PROGETTAZIONE ESECUTIVA E REALIZZAZIONE DELLE OPERE  
MARITTIME DI DIFESA E DEI DRAGAGGI PREVISTI NELLA NUOVA  
PRIMA FASE DI ATTUAZIONE DELLA PIATTAFORMA EUROPA

PROTOCOLLO: DATA: Aprile 2024

Verifiche di ottemperanza - Relazione tecnica

CODICE ELABORATO: 1233-PE-0-0-AMB-R-020-0

Figura 3-2 - Evoluzione della linea di riva nella configurazione di progetto e attuale

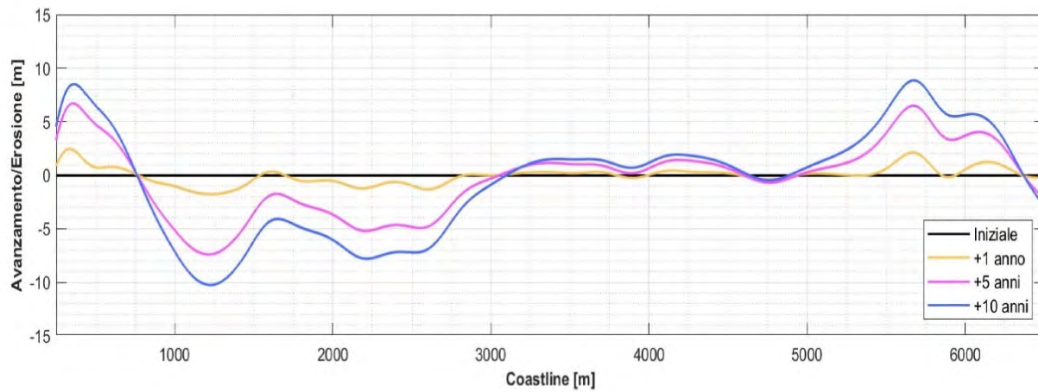
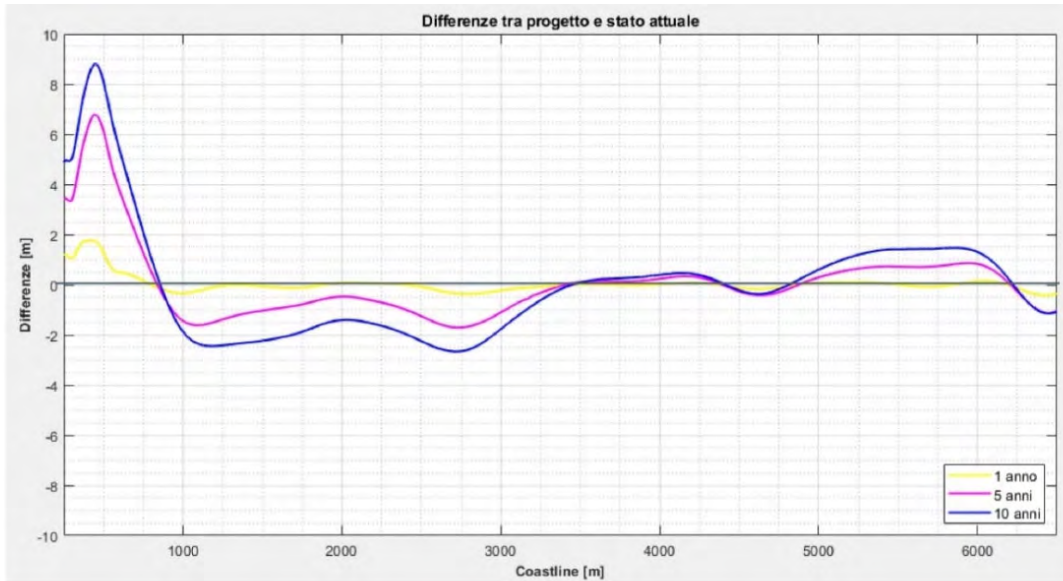
**Relativamente allo studio della dinamica litoranea: trasporto solido ed evoluzione dei fondali: produrre analisi conclusive di supporto alla formulazione di ipotesi di presenza/assenza di impatto di lungo periodo riconducibili alle modificazioni morfologiche dell'area in seguito all'esecuzione degli interventi.**

I risultati delle simulazioni eseguite in relazione alla configurazione delle nuove opere portuali, condotte a livello previsionale, hanno mostrato che il tratto di litorale potenzialmente soggetto a modifiche della sua evoluzione, è quello che si estende per circa 3 km a nord della foce dello scolmatore. Le nuove opere, infatti, inducono sedimentazione in prossimità dell'armatura nord dello scolmatore e un ulteriore rateo di erosione sul tratto immediatamente a nord, di sviluppo pari a 2-2,5 km.

In base a quanto riportato nella figura precedente (vedasi il diagramma in alto), si può affermare che il processo erosivo che interessa il tratto di litorale in questione avrebbe potuto in buona parte già verificarsi nella configurazione attuale e che quindi l'effetto delle nuove opere rappresenta solo una parte, circa il 40% in termini volumetrici, dei processi complessivi di erosione.
